**Avis de la mission régionale d'autorité environnementale
sur la mise en compatibilité du PLU et du SCOT Vallée de
l'Ariège par déclaration de projet pour la reconstruction d'une
résidence à Tarascon-sur-Ariège (09)**

N°Saisine : 2022-010661

Avis émis le 09 septembre 2022

Carte 9 – Enjeux sur les habitats présents

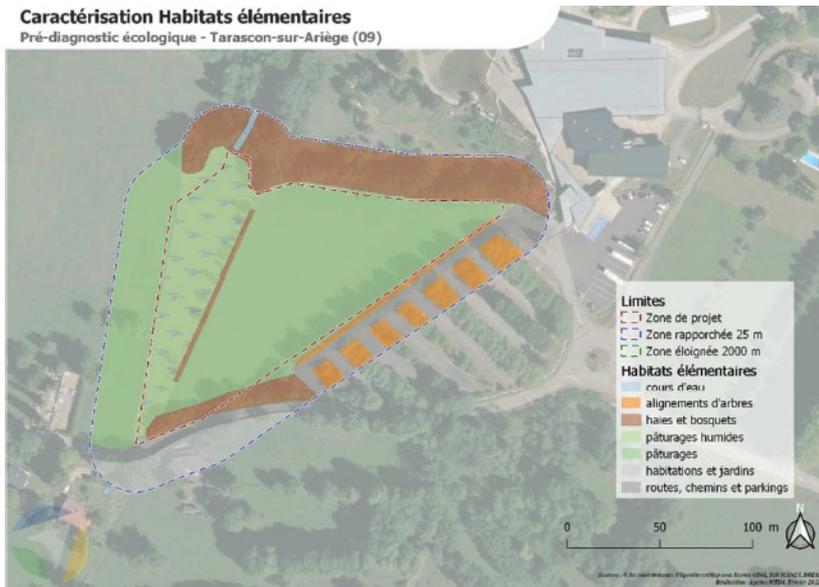
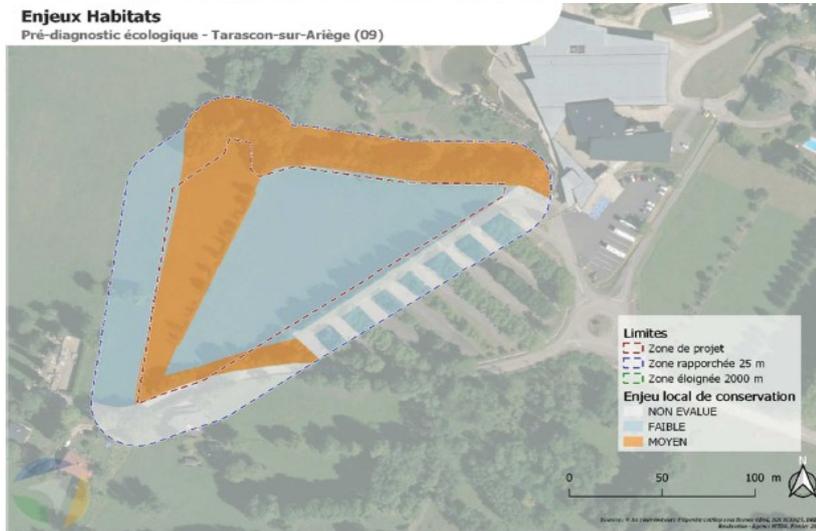
Des travaux de terrassements pour remise en état du secteur en réaction aux dégâts provoqués par l'inondation, ont ainsi débuté avant le dépôt du dossier et ont entraîné la transformation de la parcelle et la destruction des habitats naturels. L'état initial, avec les deux passages en janvier et avril 2022 des écologues n'était pas en mesure de restituer l'ensemble des enjeux pré-existants ni les impacts du projet d'évolution du PLU sur cette base.

Dès lors, la MRAe considère que l'évaluation environnementale a été partiellement réalisée puisque l'étude présentée ne décrit pas l'ensemble des milieux naturels préexistants du secteur du projet.

En l'état, pour un document d'urbanisme et malgré la faiblesse de l'inventaire terrain due à un cas de force majeure, la MRAe considère que la démarche d'évaluation environnementale est correctement menée, quoiqu'incomplète. Cette démarche devra être approfondie par des inventaires additionnels pour la partie ouest du site de reconstruction de l'EHPAD avant les travaux pour s'assurer de la non atteinte à des enjeux environnementaux pour le projet. La parcelle est située sur un talweg pouvant se transformer épisodiquement en cours d'eau lors d'épisodes pluvieux exceptionnels.

La MRAe recommande de réaliser dès le stade de l'évaluation environnementale du PLU, un inventaire des zones humides du site du projet. Ce complément d'inventaire doit permettre de préciser le diagnostic du rapport de présentation et ainsi permettre une estimation juste des impacts du projet de reconstruction de l'EHPAD sur les zones humides potentielles du site et de proposer si nécessaire des mesures d'évitement, de réduction ou de compensation.

Extrait de la cartographie du PPRN de Tarascon-sur-Ariège – Zoom sur le secteur de projet

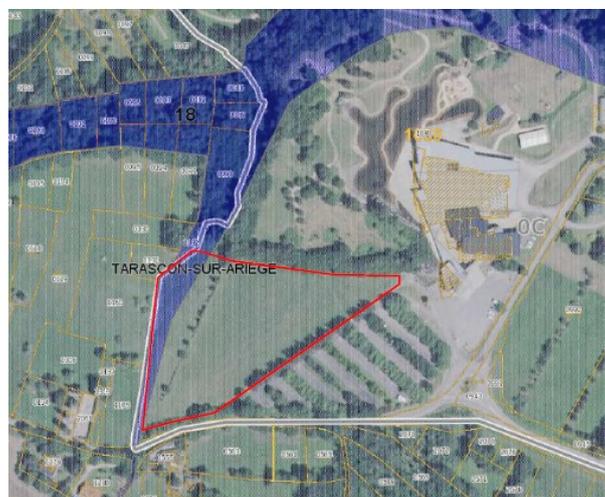
Dans le plan de prévention des risques naturels (PPRN) en vigueur, le site de projet est concerné par la présence d'une zone bleue inondable, sur la partie ouest de la parcelle, sur une superficie d'environ 1 590 m². Une crue a notamment eu lieu sur cette partie de la parcelle au printemps 2022, à la suite de laquelle des travaux de terrassement avec réalisation d'une noue ont été réalisés en urgence afin de protéger le secteur des incidences d'une nouvelle inondation.

Le rapport indique que la cartographie du risque inondation sur le site est en cours d'évolution à travers la révision du PPRN et que les travaux réalisés entre janvier et mai 2022 permettront de réduire fortement la surface concernée par le risque, la cartographie du PPRN en cours de révision sera modifiée en fonction.

Cette assertion ne fait l'objet d'aucune justification dans le rapport de présentation. Face au risque avéré d'inondation, et sans attendre la révision du PPRN, une étude hydraulique prenant en compte les évolutions topographiques, les effets du changement climatique et le ruissellement paraît indispensable pour s'assurer que cet établissement sensible d'une part ne subira pas de crues, et d'autre part n'augmentera pas le risque inondation sur le secteur.

La notice explicative indique p. 15 que « *Pour faire face au risque inondation identifié sur la partie ouest du site (qui est en zone bleue du PPRN), cette partie sera conservée en pleine terre avec des aménagements possibles en jardin* ». Cette seule réponse, en l'absence de fondement technique, est insuffisante pour faire face au risque inondation.

La MRAe recommande que les éléments relatifs à la révision du PPR, menée en parallèle, figurent à titre informatif au dossier.

La MRAe recommande de réaliser une étude hydraulique en amont de la révision du PPRN, prenant en compte les effets du changement climatique et le ruissellement, pour démontrer que le risque inondation est bien maîtrisé et le cas échéant préciser les mesures à mettre en place pour le pallier.

La MRAe recommande de préciser le règlement ou l'OAP afin de rendre opposable les différentes mesures découlant de cette étude.
